## Høring af projektforslag i følgegruppen

## Hørings svar fra Nørrebro Lokaludvalg vedr. projektforslag for DSB arealet

## HØRINGSSVAR: AKTIVITETSPARK PÅ DSB-AREALET

Høringsvar vedrørende fremtidig udnyttelse af DSB arealet.

Forslag til placering af kunstgræs-fodboldbane, boldbaner samt klubhus

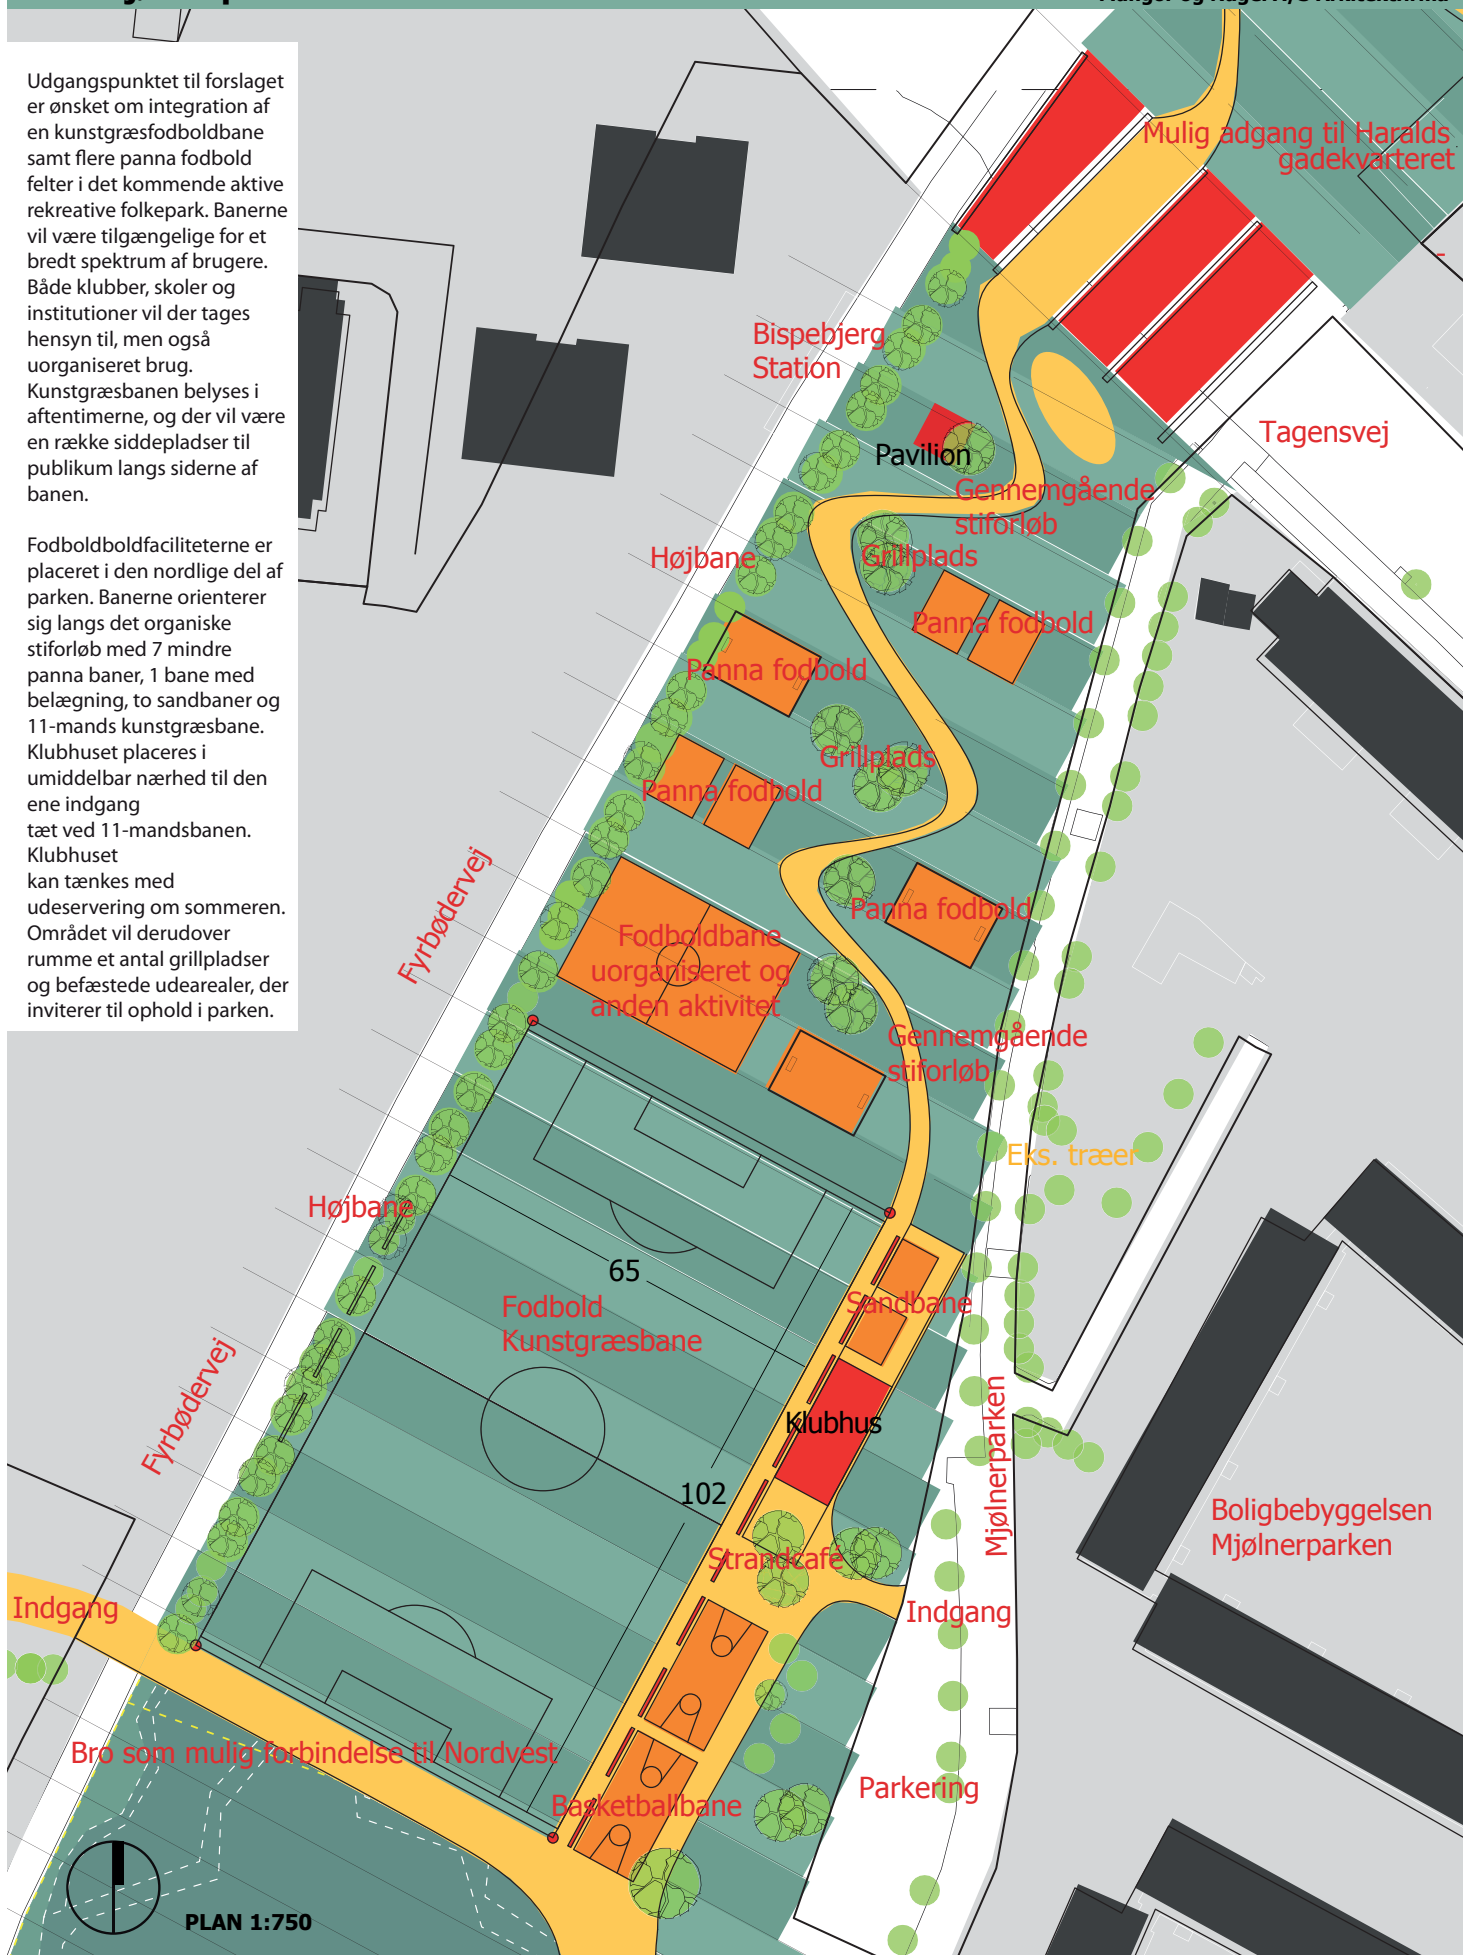
**Det er en nødvendighed, at kunstgræsbanen i "Olympic Park" bliver med følgende mål 102x65 m således at der kan spilles organiserede fodbold i KBU regi.**

1)  
Nørrebro som bydel har ingen 11-mands fodboldbane til trods for at det er den største bydel i København med cirka 72.000 borgere og har samtidig en befolkningssammensætning med stort antal af børn og unge. Nedlæggelsen af 4 baner ved Ryparken Idrætsanlæg har skabt et uhyggeligt pres på de eksisterende lokale fodboldbaner og -klubber, herunder Nørrebro United. Det er ikke til at se hvor erstatningsbaner skal skabes i lokalområdet, hvis ikke man anvender Olympic Park ved Mjølnerparken.

Det er nu den sidste chance for at få en hel 11-mandsbane på Nørrebro til turneringsfodbold for de lokale beboere. Nørrebro har eksempelvis ingen lokal kampbane for de 14 - 18 årige i lokalområdet og det er derfor også en god mulighed for at skabe et lokalt tilbud for denne målgruppe.
